ACTA No.10

Mesa de asistencia técnica sobre el proyecto CONSTRUCCIÓN DE LA PLANTA DE TRATAMIENTO DE AGUAS RESIDUALES DEL MUNICIPIO DE EL MOLINO-DEPARTAMENTO DE LA GUAJIRA, aclaraciones para presentación de la Etapa 2 de la Evaluación Preliminar ante el Comité Técnico del VASB, y sobre el avance en la Interventoría.

TEMA: Proyecto CONSTRUCCIÓN DE LA PLANTA DE TRATAMIENTO DE AGUAS RESIDUALES DEL MUNICIPIO DE EL MOLINO-DEPARTAMENTO DE LA GUAJIRA

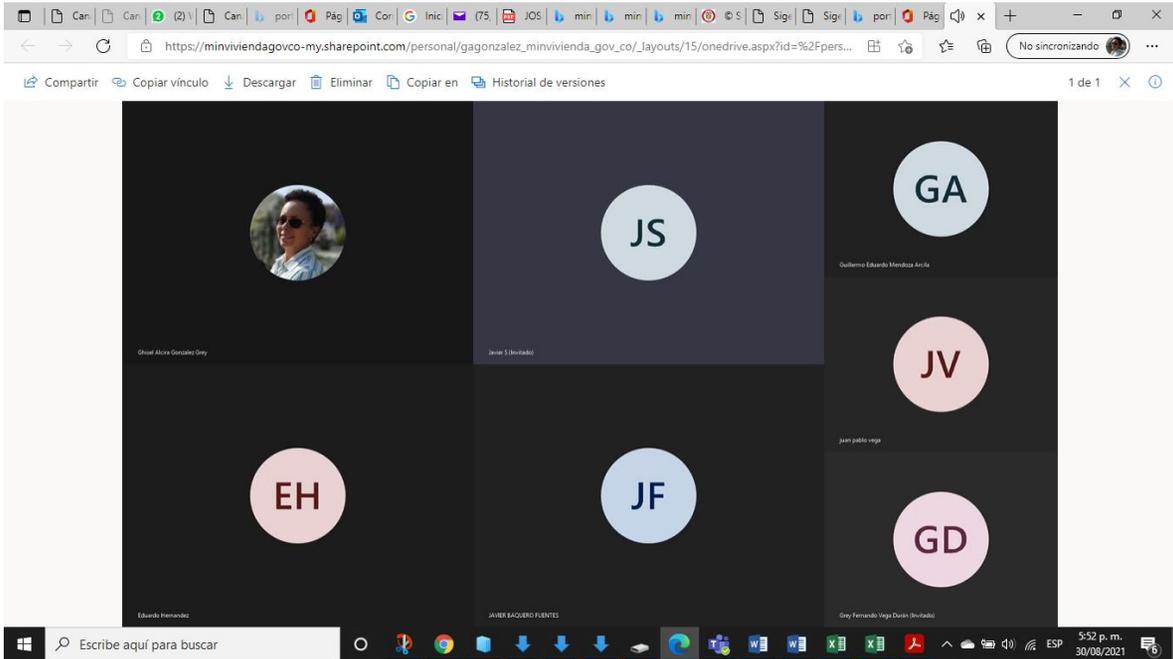
El ingeniero Sarmiento tiene la inquietud frente al sedimentador secundario, convencional, por los elementos mecánicos del sistema, toda vez que anota que los sedimentadores secundarios que están construyendo Aguas del Cesar son así, tipo sedimentador de agua potable, sin componentes electromecánicos (información que nos comparte, el ing. Javier Sarmiento) y por las dificultades operativas que pueda tener un sedimentador convencional de AR con equipos mecánicos como el eliminador de sobrenadantes. El ing. Sarmiento nos comparte fotos de PTAR de corregimientos de Albania (La Guajira).

Se hará una consulta breve del tema del sedimentador secundario con el ingeniero Miguel Ángel Castro, miembro del comité técnico de proyectos del VASB, se programará según la agenda del ing. Miguel Ángel.

(El bombeo sale del tanque de regulación a los reactores).
